機 型	1HP-1/250~1800縮框	單 位	mm		繪 圖	林奇瑤1001001
圖 名	三相高速比臥式齒輪減速機	材 質			設 計	
適 用 客 戶		比 例	1:5		審 核	
圖 號	CH750-250~1800SZ	第 三 角 法			核 准

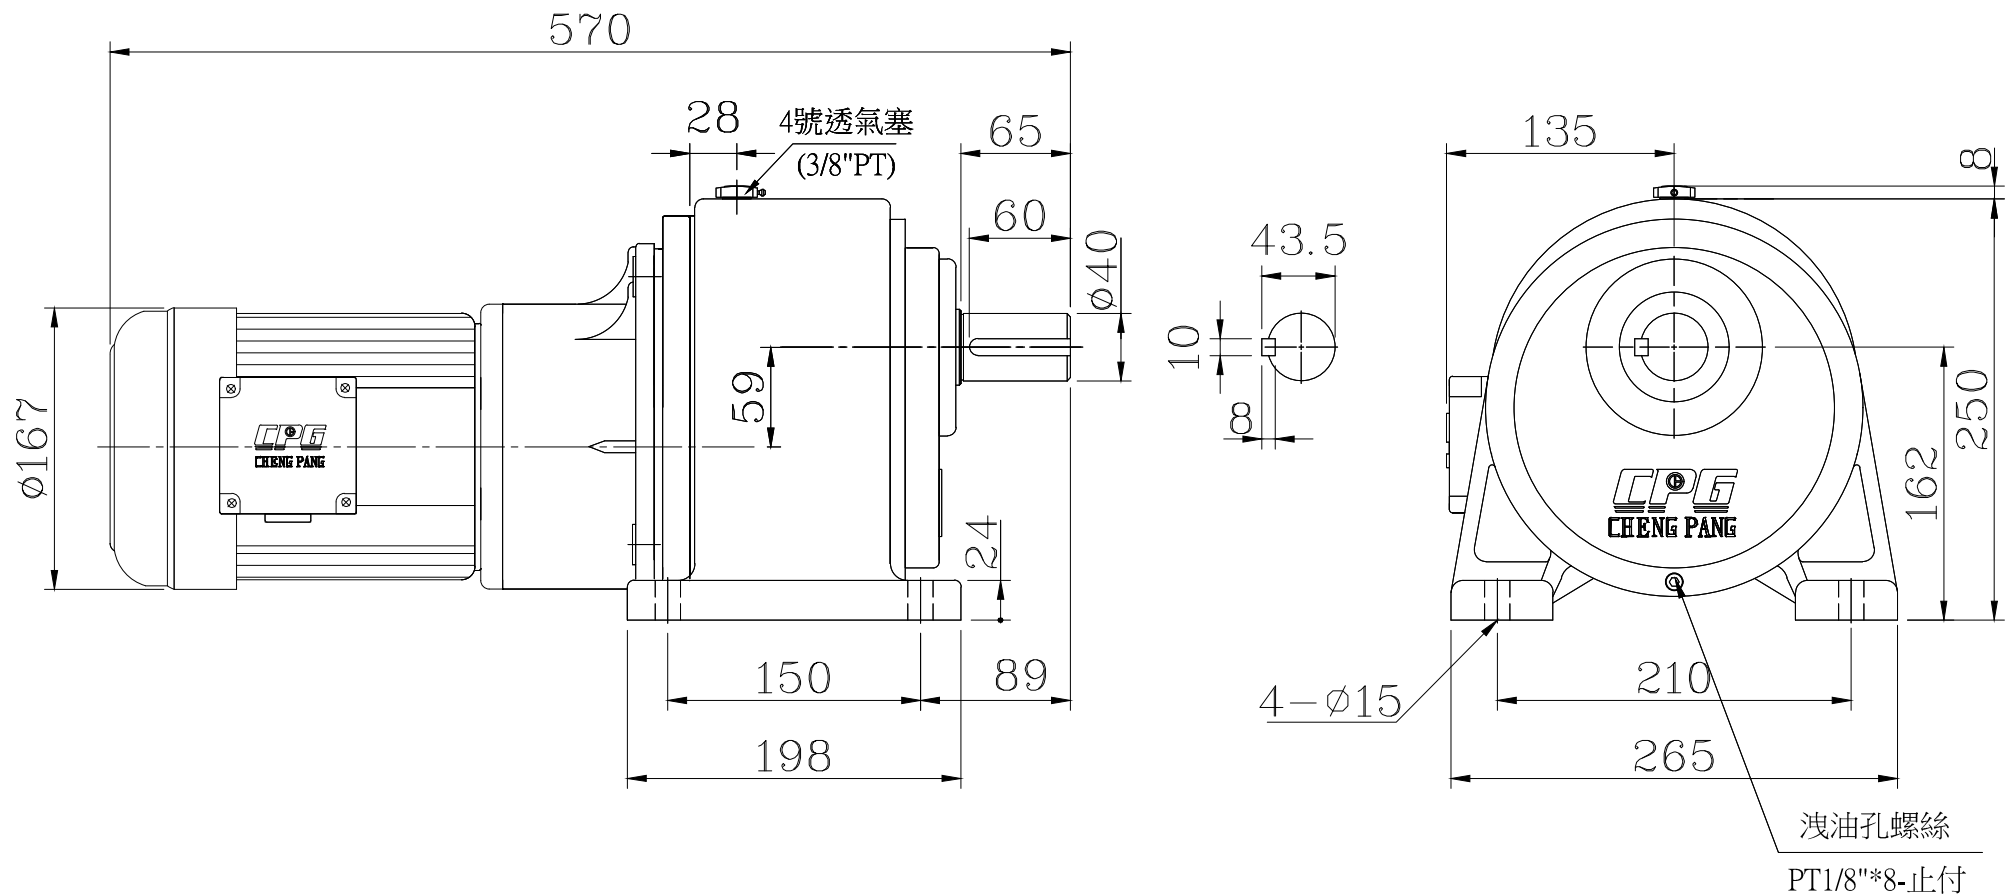
日 期	更 改 內 容
940620	新圖:
1001001	實物:Y尺寸修正162(原160)
	K尺寸修正89(原85)
